Dodatek č. 1

„Modernizace studoven knihovny MENDELU – budova A – Stavební úpravy“

3. Prováděné změny jsou zaznamenány v technických listech změny č. 001, 002, 003 (dále jen „*TLZ*“), které jsou přílohou tohoto dodatku.

TECHNICKÝ list změny (TLZ)

FOTO Č. 6 – PŘEDPOKLAD:

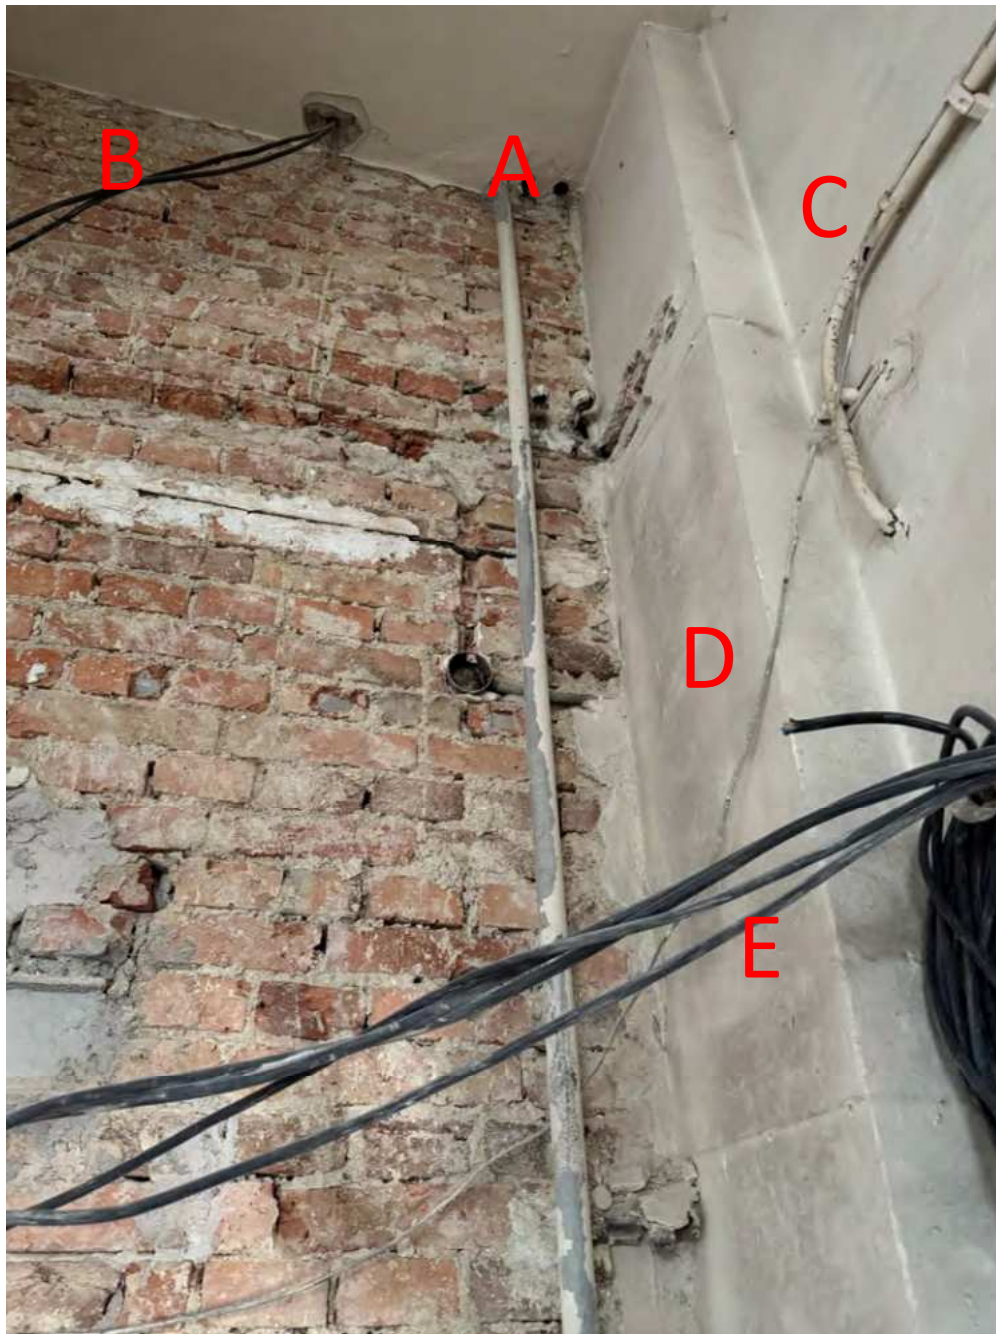
A: ODPAD (OBČAS Z NĚJ DLE STAVBY TEČE VODA) *ODPOVĚĎ MENDELU: UŘÍZNOUT, ZASLEPIT*

B: EL. VEDENÍ *ODPOVĚĎ MENDELU: UŘÍZNUTÉ DRÁTY ODSTRANIT*

C: EL. VEDENÍ *ODPOVĚĎ MENDELU: ODSTRANIT*

D: EL. VEDENÍ *ODPOVĚĎ MENDELU: ODSTRANIT*

E: EL. VEDENÍ *ODPOVĚĎ MENDELU: ODSTRANIT*

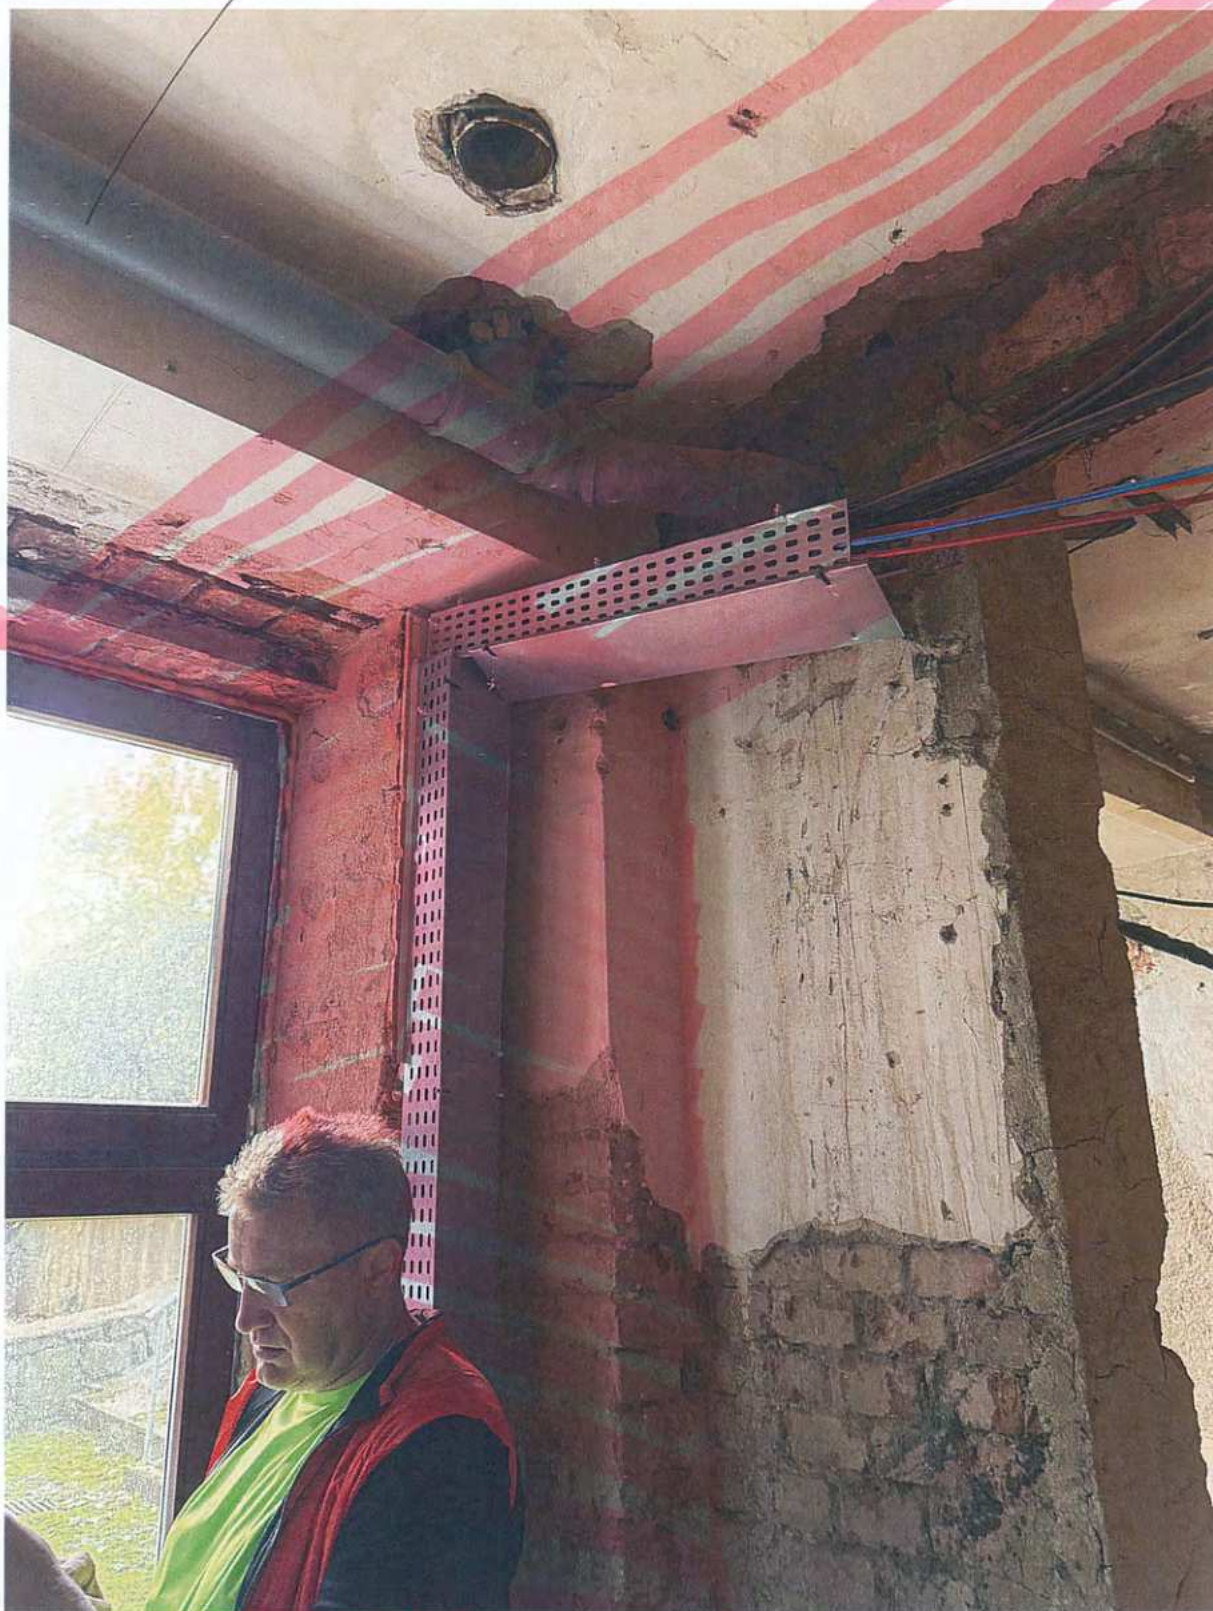
B: 2X ELEKTRICKÉ ROZVODY JINÝCH OBJEKTŮ SKRZ KCI OKENNÍHO OTVORU (PRAVÁ ČÁST B.1 VEDENA **!!TĚSNĚ NAD ZEMÍ!!**, LEVÁ ČÁST SVAZKU B.2 JE VEDENA PO FASÁDĚ NAD OKNY)

ODPOVĚĚ MENDELU: B.1 – MOBILNÍ OPERÁTOR, EXTERNÍ SPOLEČNOST, PONECHAT, UPRAVIT; B.2 – MŮŽE SE ZRUŠIT VE SPOLUPRÁCI S ING. PASSINGREM (STAVBA KONTAKTUJE, TEL.: +420 733 598 040)

NÁVRH ŘEŠENÍ: A - ZRUŠIT, B.1 – PONECHAT, B.2 PONECHA - VIZ SKICA

FOTO Č. 10 – PŘEDPOKLAD:

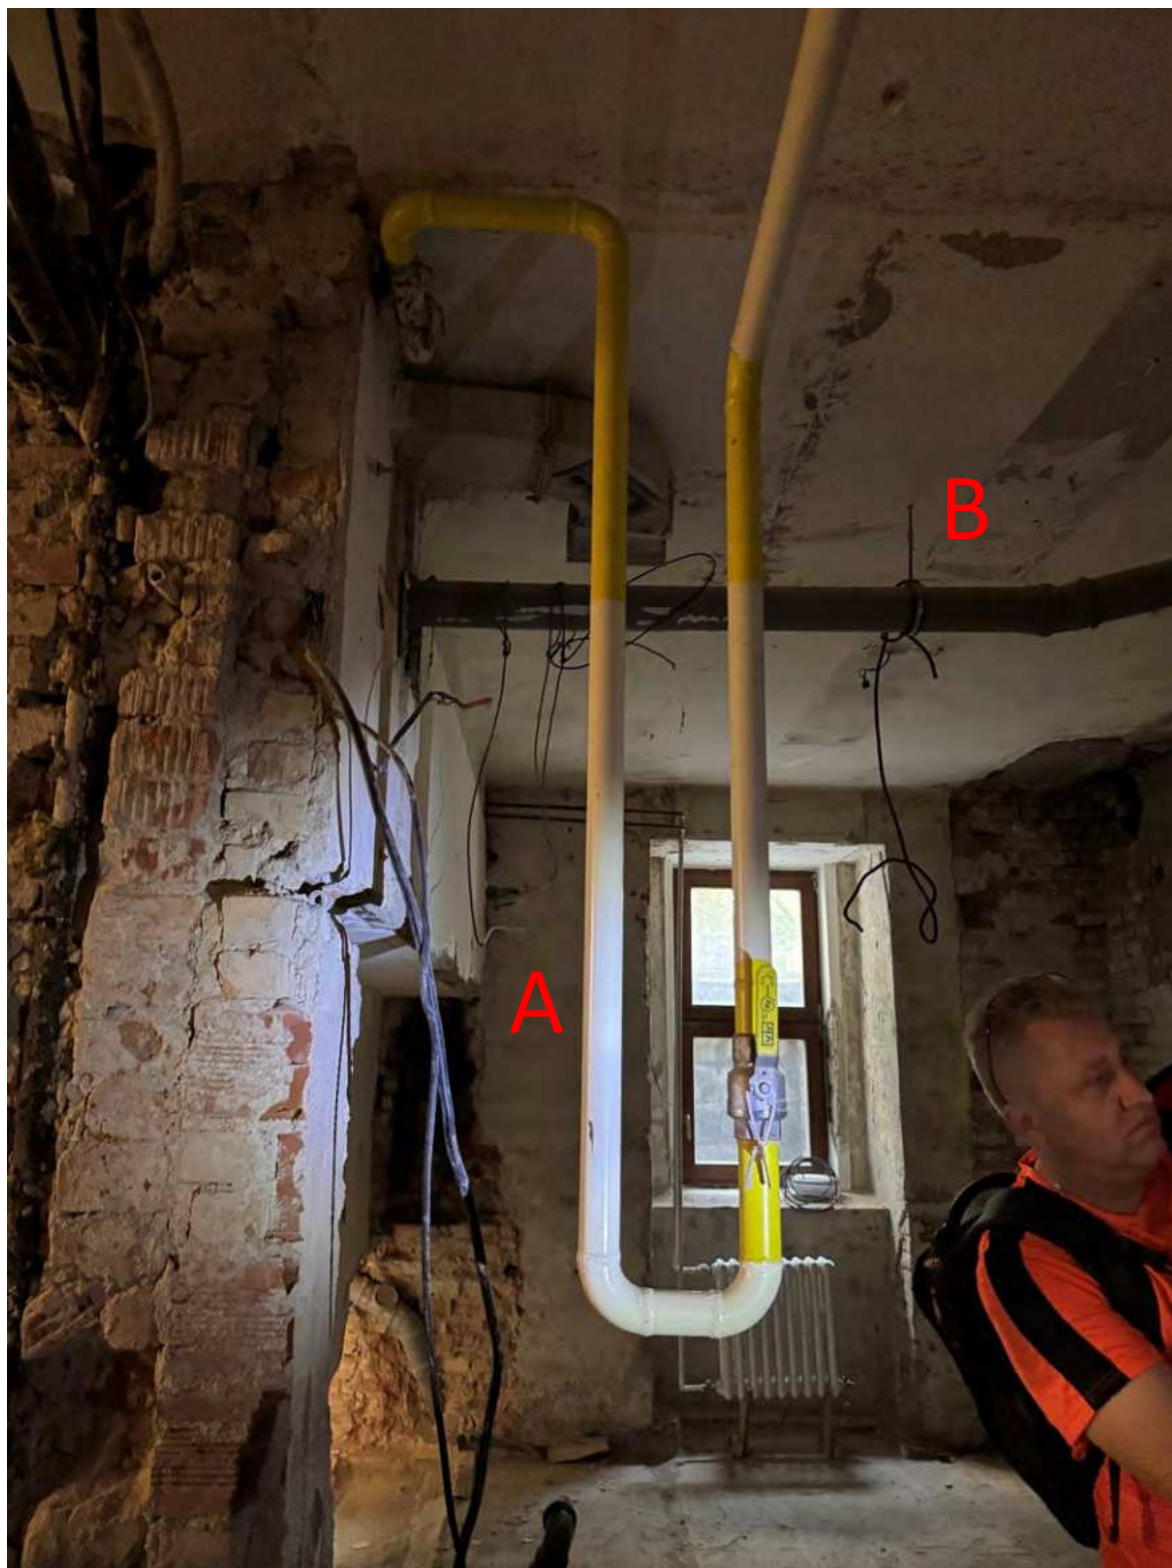
A: PLYNOVOD *ODPOVĚĎ MENDELU: NAROVNAT, PŘEPOJIT*

B: KANALIZAČNÍ SVOD (POD STROPEM) *ODPOVĚĎ MENDELU: SVÉST DOLU PODÉL STĚNY A NAPOJIT*

NÁVRH ŘEŠENÍ: A – NAROVNAT, PŘEPOJIT; B - PONECHAT
